**Modulo per la presentazione delle osservazioni per i piani/programmi/progetti sottoposti a procedimenti di valutazione ambientale di competenza statale**

ID: Codice procedura (ID\_VIP/ID\_MATTM):10844

Impianto per la produzione di energia elettrica da fonte eolica, costituito da 6 aerogeneratori della potenza complessiva di 37,2 MW, un sistema di accumulo da 25 MW e relative opere connesse in località "Rempillo" nel comune di Fitigliano (GR).

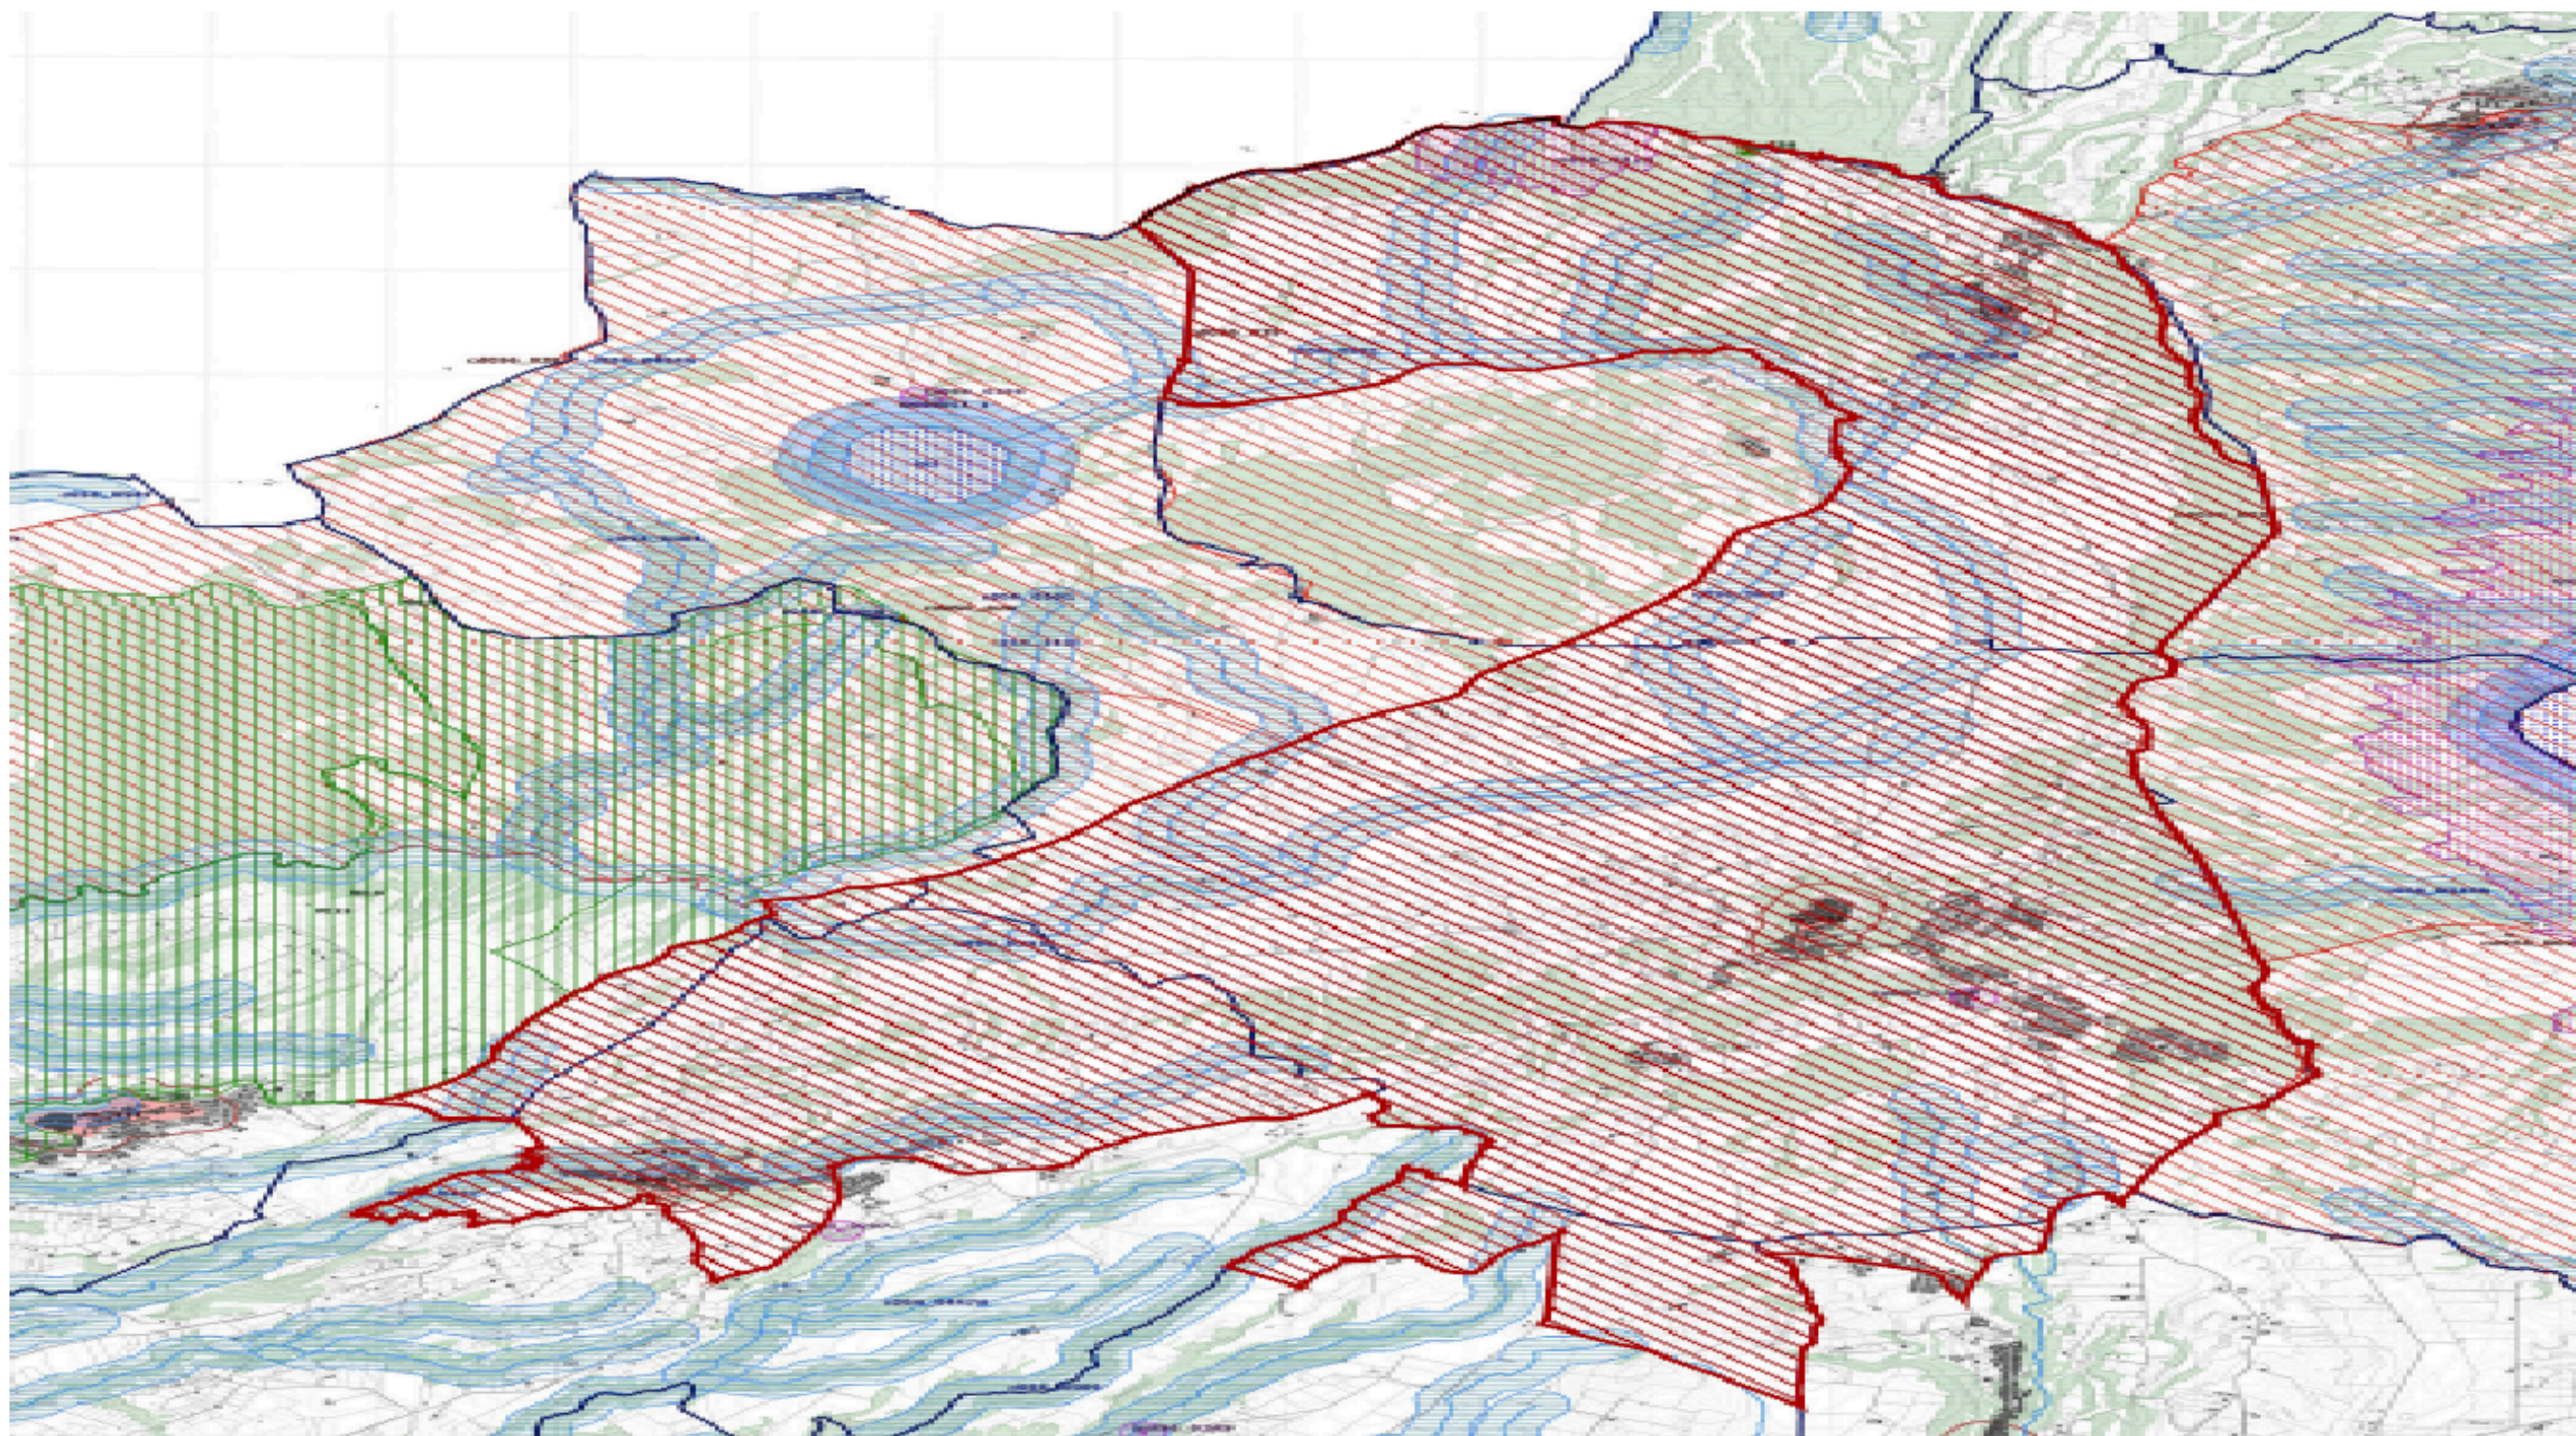
l'immagine n. 2 dell' ALLEGATO) all'area di notevole interesse pubblico " Conca del lago di Bolsena" (D.M. 24.10.1960). Praticamente una vasta zona che per interesse paesaggistico e naturalistico oltre che storico, archeologico e identitario rappresenta un unicum nel panorama nazionale.

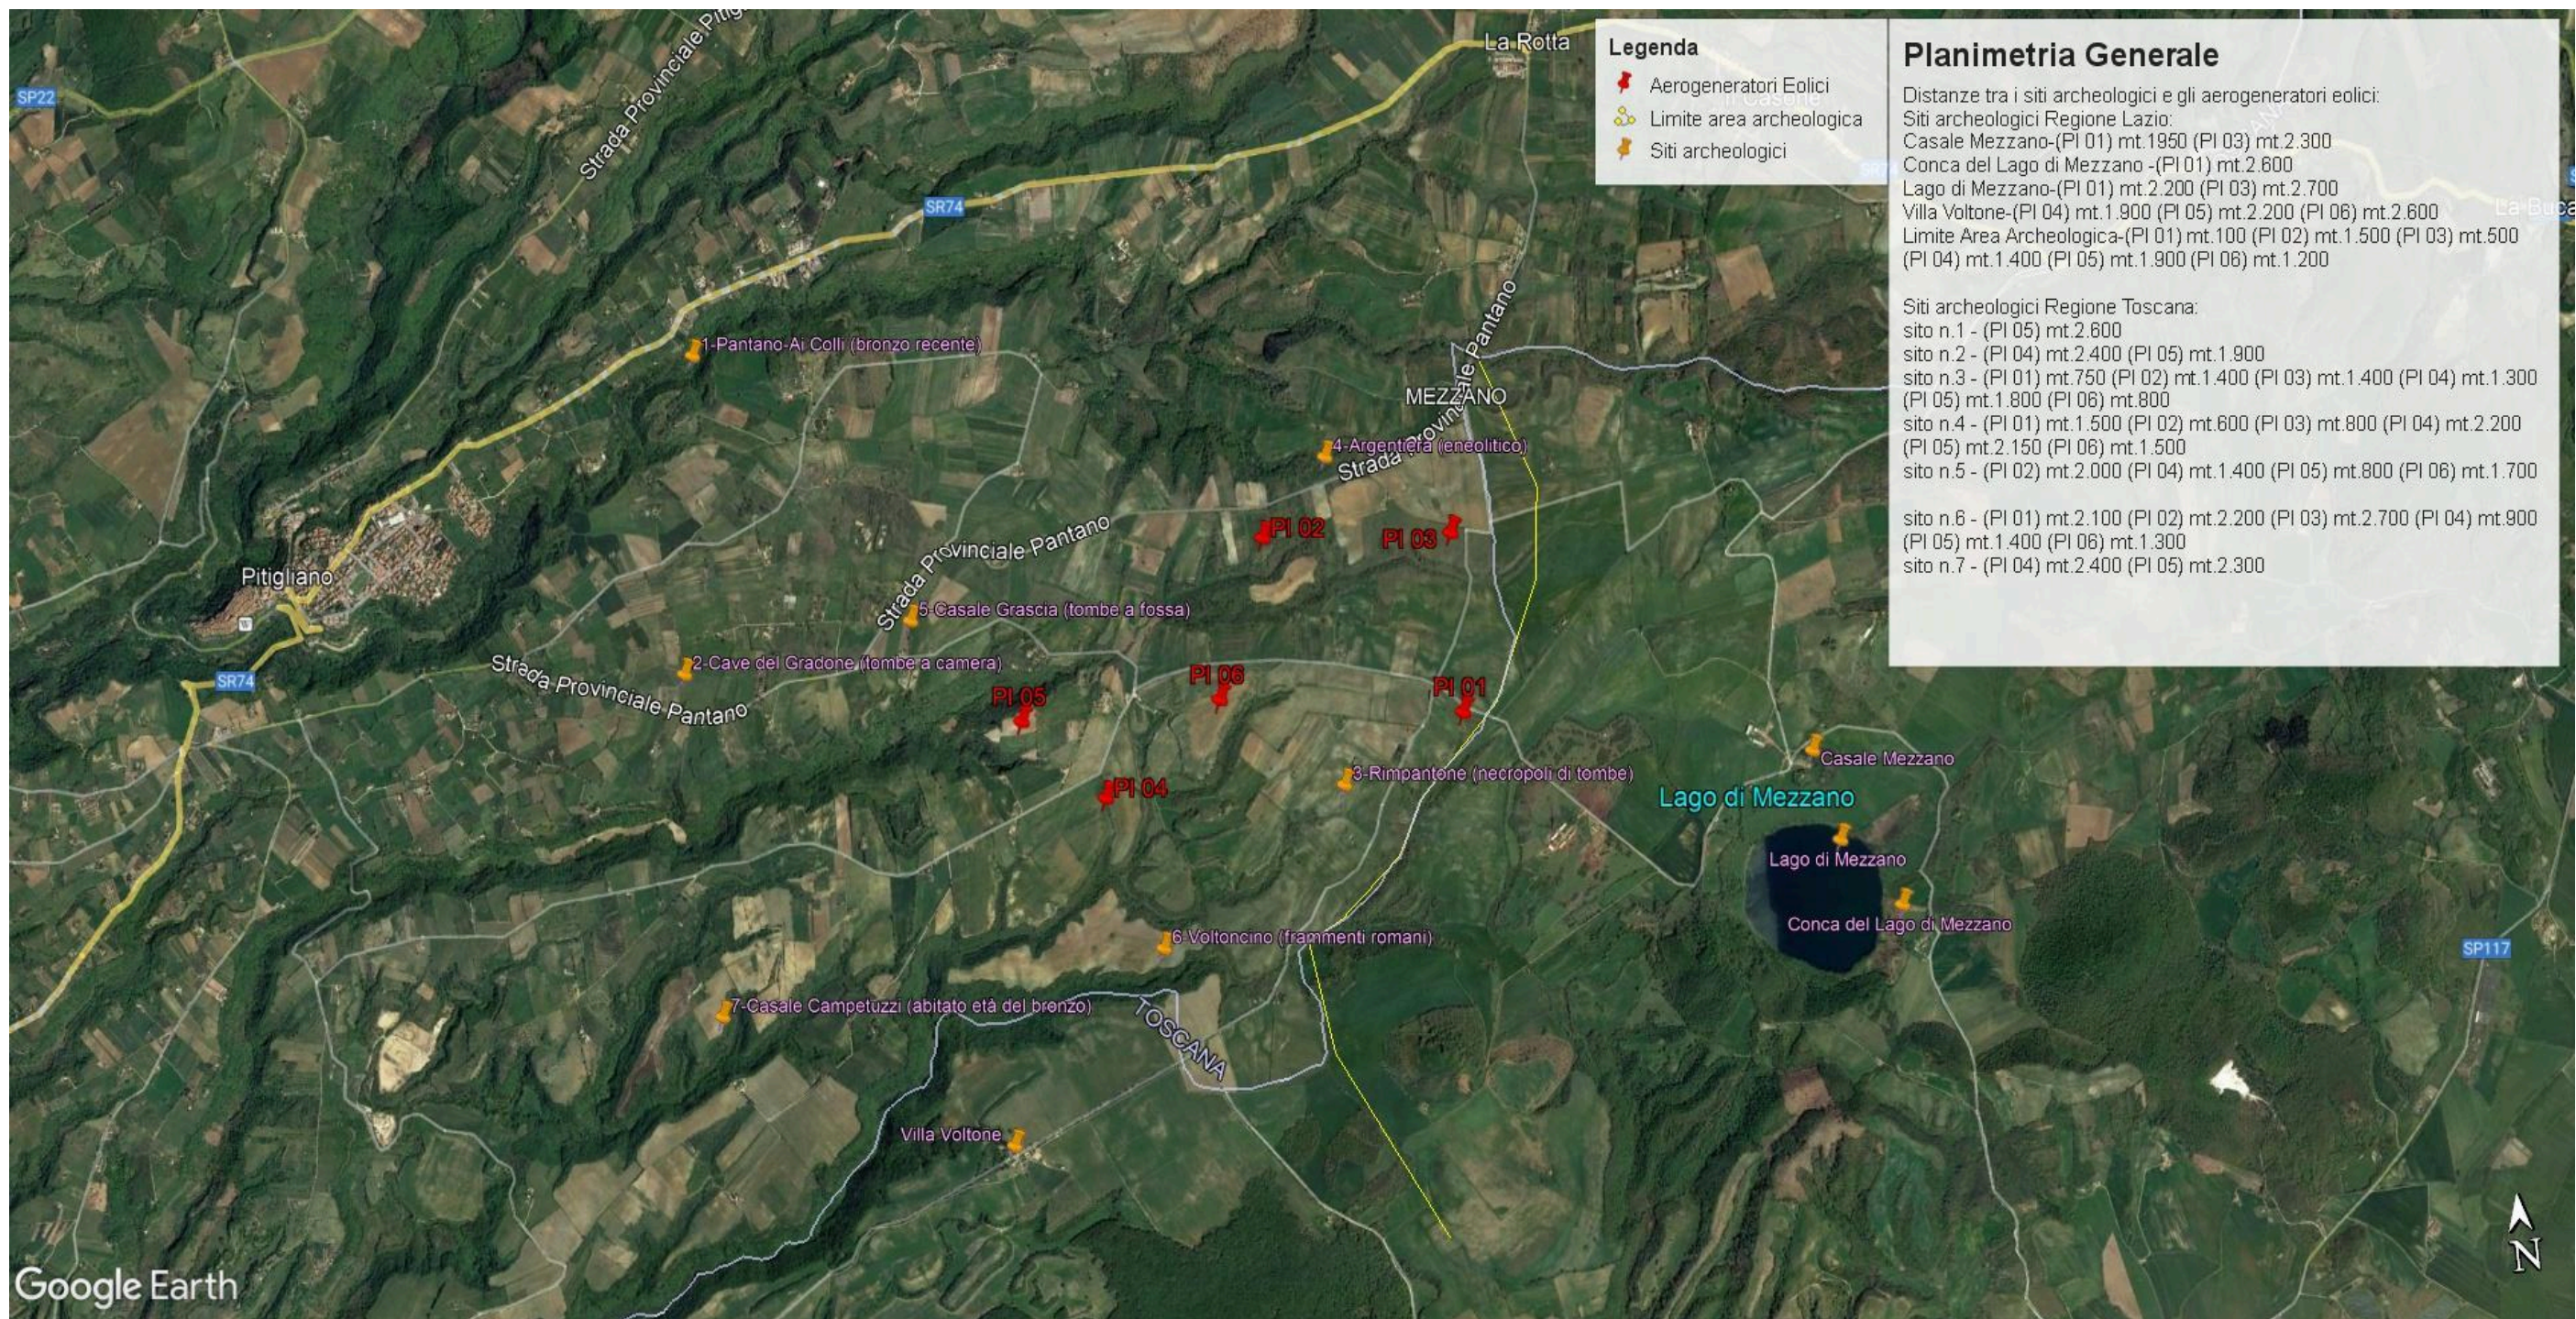
Inoltre, la zona in cui insisterebbe l'impianto eolico industriale Rempillo è compresa nelle fasce di rispetto di 3 km di diversi beni archeologici tutelati dalla parte II del Codice dei Beni Culturali (vedi

Allegato, immagine n. 3). Inoltre le pale P04 e P05 ricadono all'interno di un'area archeologica che la Proponente vorrebbe cancellare per il semplice fatto che non è riportata nel documento regionale ma nel documento provinciale come meglio dettagliato nell'Osservazione n. 5. Alla luce di quanto documentato appare chiaro quindi che la collocazione dell'impianto non ha tenuto conto alcuno dei vincoli dell'area nella quale è stato progettato e l'inserimento dell'impianto eolico nel paesaggio e sul territorio non è corretto (Allegato IV delle Linee guida nazionali di cui al D.M dello Sviluppo economico del 10.09.2010).

**Immagine n. 4** Situazione di saturazione da impianti FER nella provincia di Viterbo. Non sono riportati gli impianti fotovoltaici e agrivoltaici che hanno inciso per buona parte nel cumulo di impianti FER per superare già nel 2023 gli obiettivi del PNIEC assegnati alla Regione Lazio per il 20230.

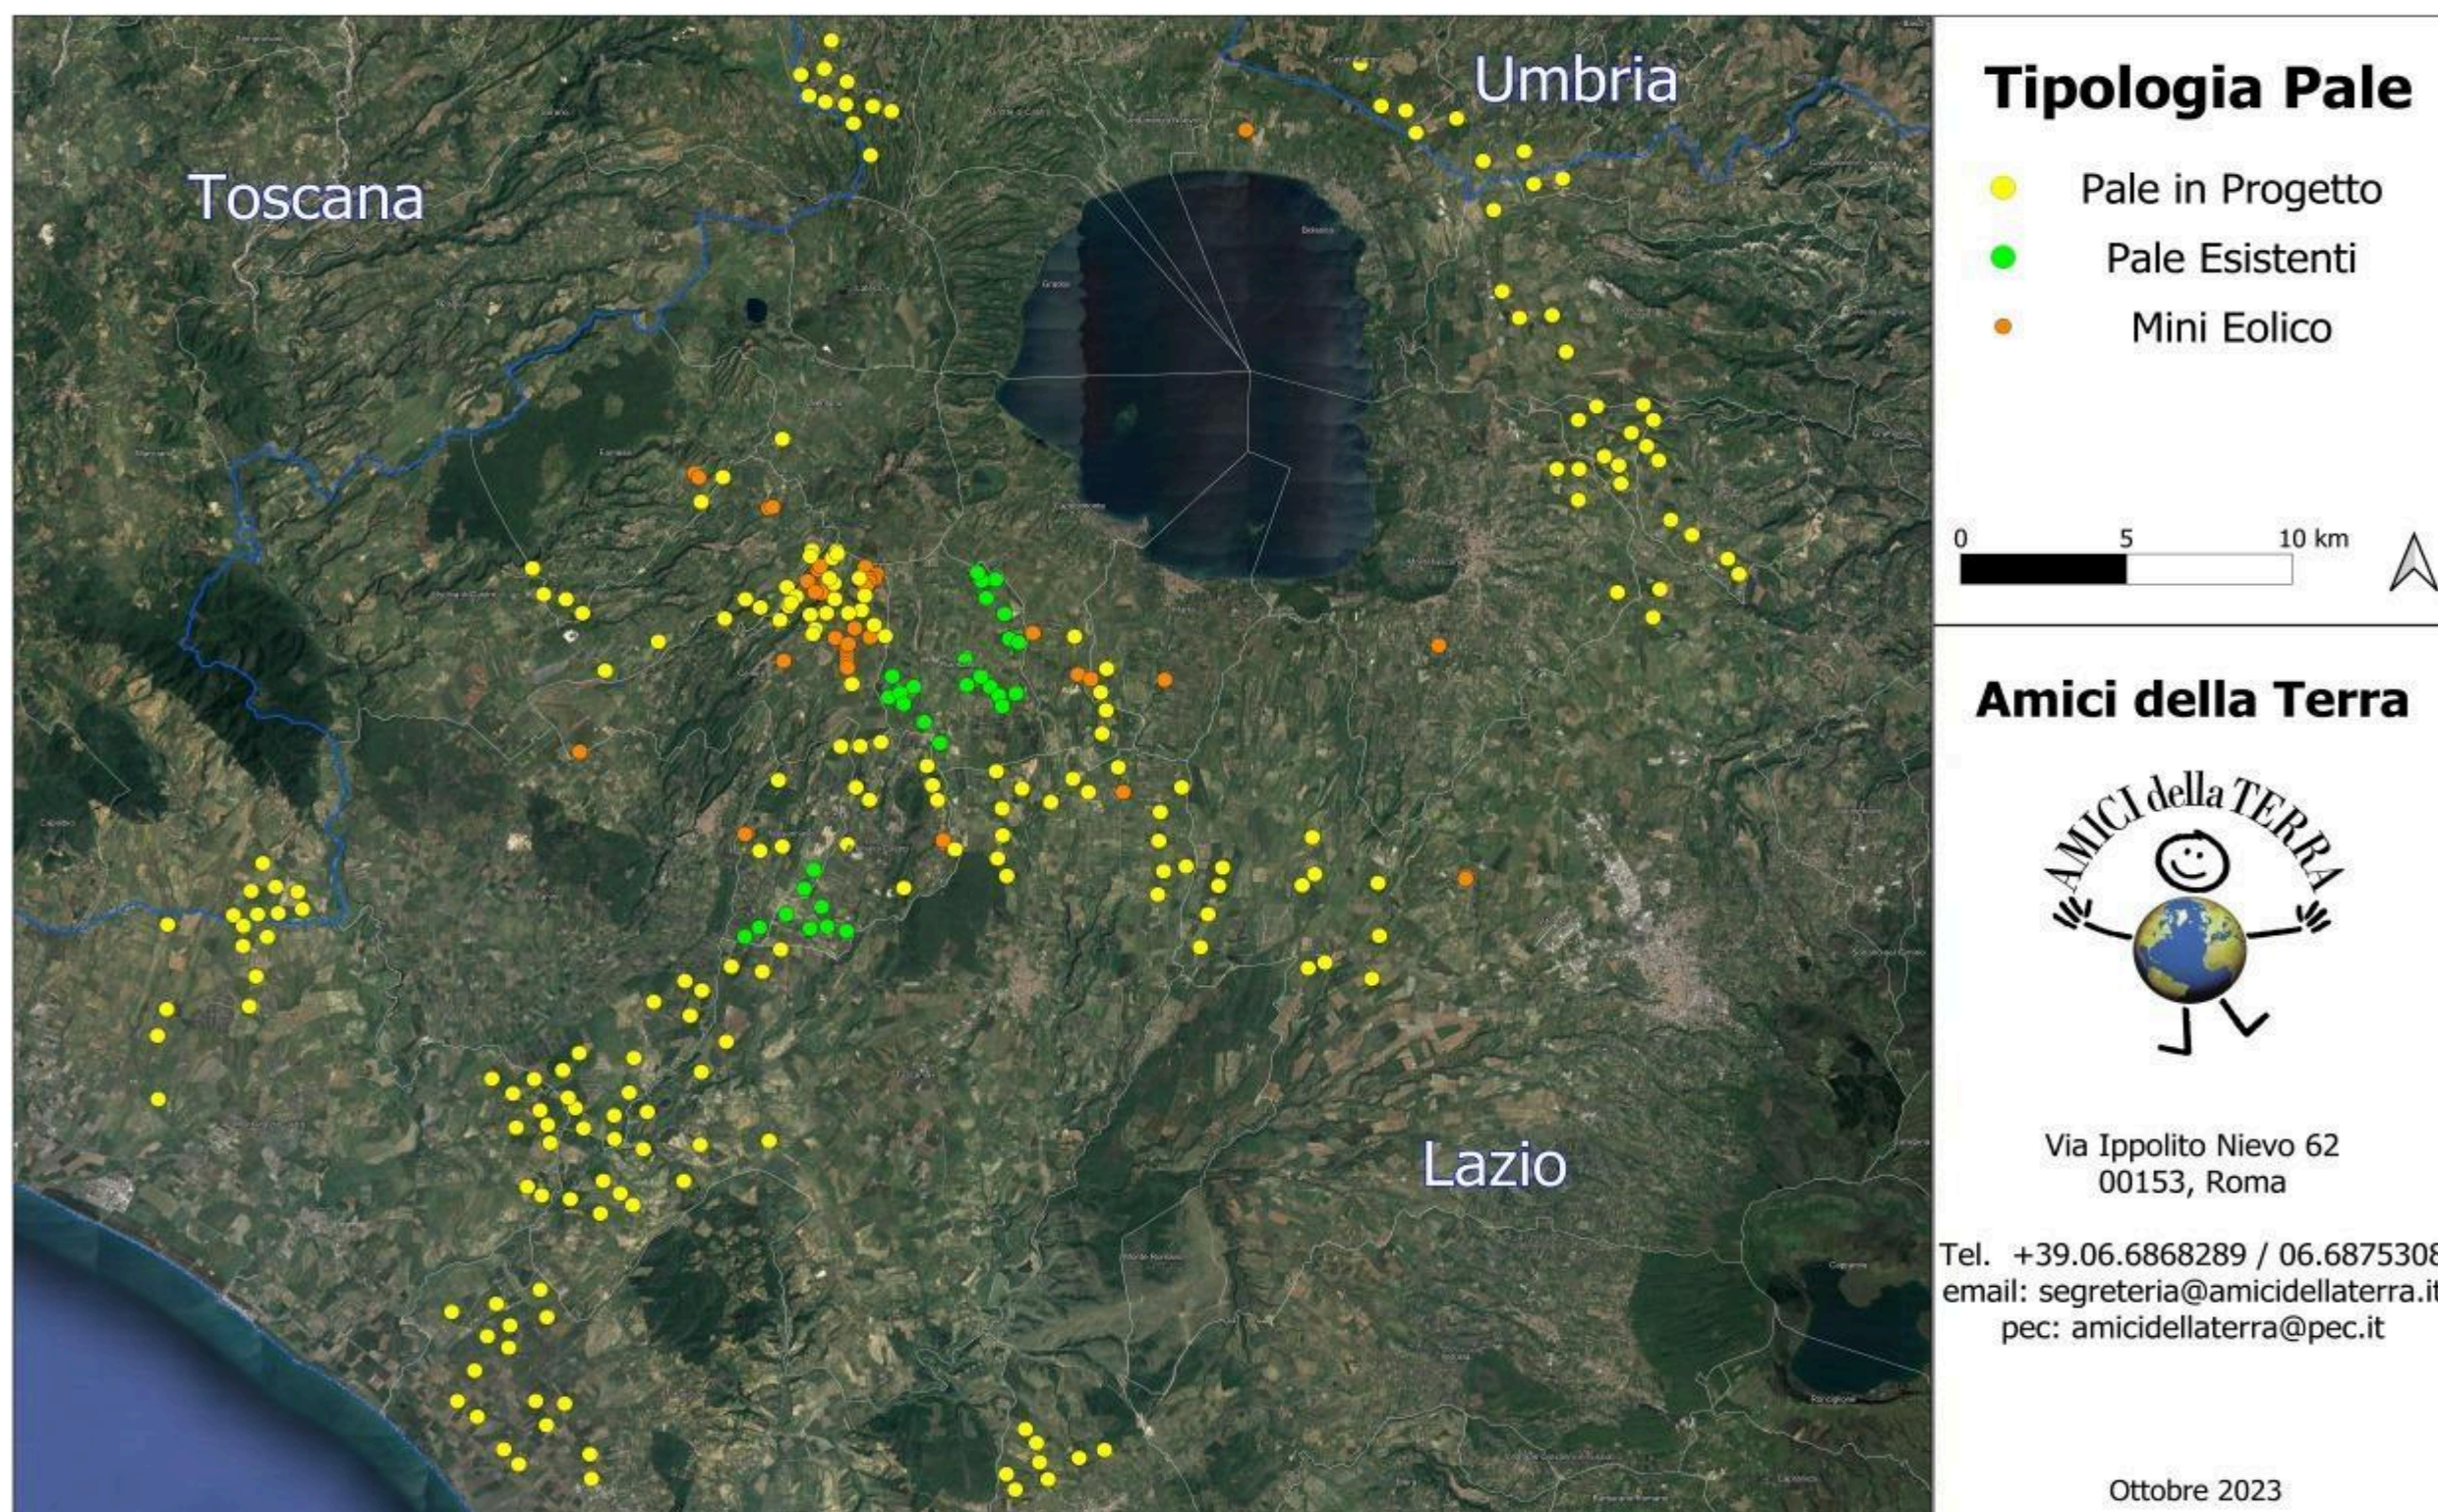
nn. 1 e 2 e crea anche degli impatti negativi anche sui beni naturalistici come verrà dettagliato nell'Osservazione n. 4. Inoltre andrebbe a sommarsi al già enorme cumulo di impianti eolici e fotovoltaici e geotermici che già creano una elevata criticità ambientale nella provincia di Viterbo e interferiscono anche con il territorio toscano come si può vedere dalle immagini nn. 4 e 5 dell'Allegato n. 1.
